**Dotyczy : Postępowanie przetargowe nr B I / ACG / 2019 : Doprojektowanie (w zakresie projektu wykonawczego) i budowa: Airport City Gdańsk Zespół budynków biurowo-usługowych z niezbędną infrastrukturą techniczną i drogową – etap I (budynek B I) położony przy ulicy Słowackiego w Gdańsku**

Zamawiający przekazuje treść pytań wraz z odpowiedziami / wyjaśnieniami :

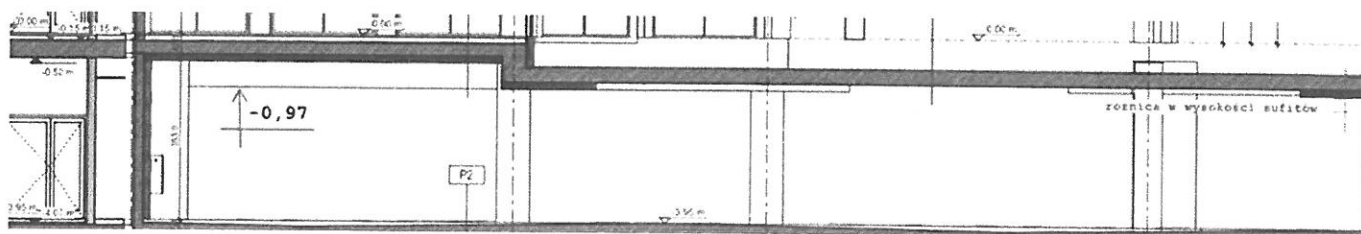
117. Brak na rysunku sufitów 018AC1\_PP\_A\_SU\_RP2\_401 rzędnej sufitów dla pomieszczeń: -2,05; -2,17; -2,18; 2,18; -2,20; -2,21; -2,22; -2,23 – prosimy o uzupełnienie.

Nr. pomieszczenia	Rzędna [m]
-2,05	Śr. -4,92
-2,17	Śr. -4,92
-2,18	-4,52
-2,19	-4,52
-2,20	-4,52
-2,21	-4,52
-2,22	Min. -4,62
-2,23	-4,52

Sanitariaty n-n  
1 : 50

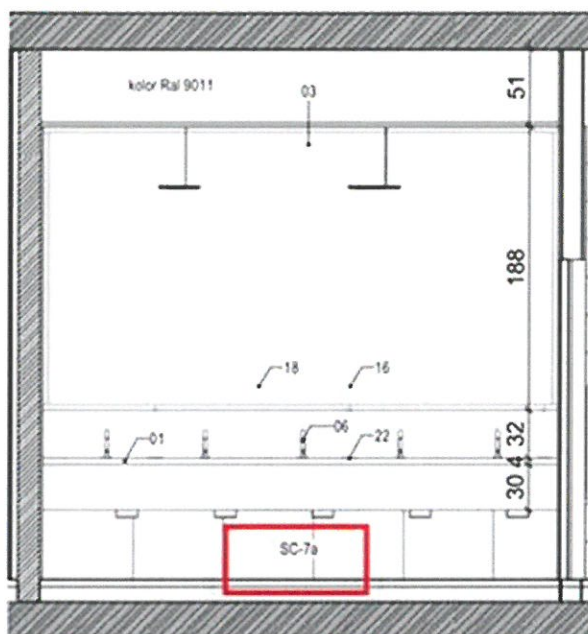
121. Wg rys. kolorystyki ścian typ ściany SC7d ma być układany do luster, natomiast wg rys. wg rys. sanitariatów 18\_AC1-PP-A-SA-RPW-601 typ ściany Sc7d nie występuje w tym miejscu. Prosimy o wskazanie miejsca występowania pokrycia ściany Sc7d.

**ODPOWIEDŹ :** Typ wykończenia ścian SC 7d nie występuje w budynku B I .

Przykładowo rysunek 018AC1-PP-K-Z-RF-001B1, rejon 4÷6/H

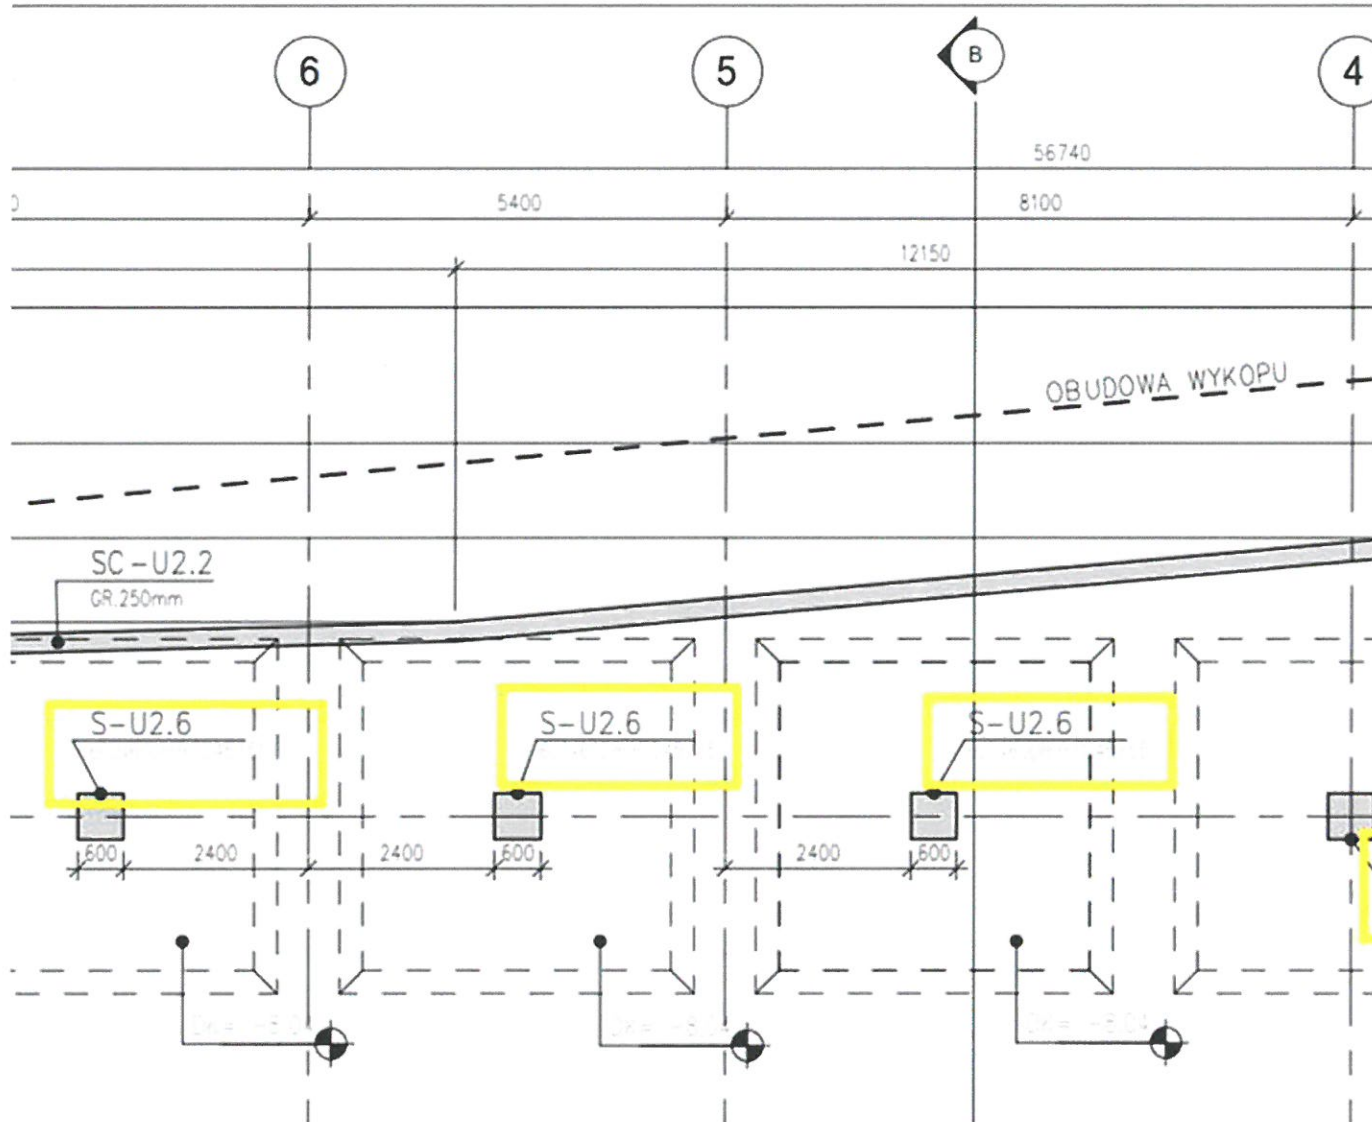
147. Zgodnie z opisem konstrukcji w słupach występują następujące klasy betonu : C30/37, C35/45, C40/50, C45/55 , natomiast na rzutach konstrukcyjnych jest tylko beton C30/37. Prosimy o informację jakiej klasy beton ma być zastosowany w poszczególnych słupach/rzutach(jeśli ma być rozróżniany na tyle klas)?

**ODPOWIEDŹ** : Zgodnie z zapisem w uwagach na rysunkach szalunkowych:

„Słupy o podwyższonej klasie betonu oznaczono na rzutach przez opis w etykiecie opisującej dany słup (oznaczeniem klasy betonu)”
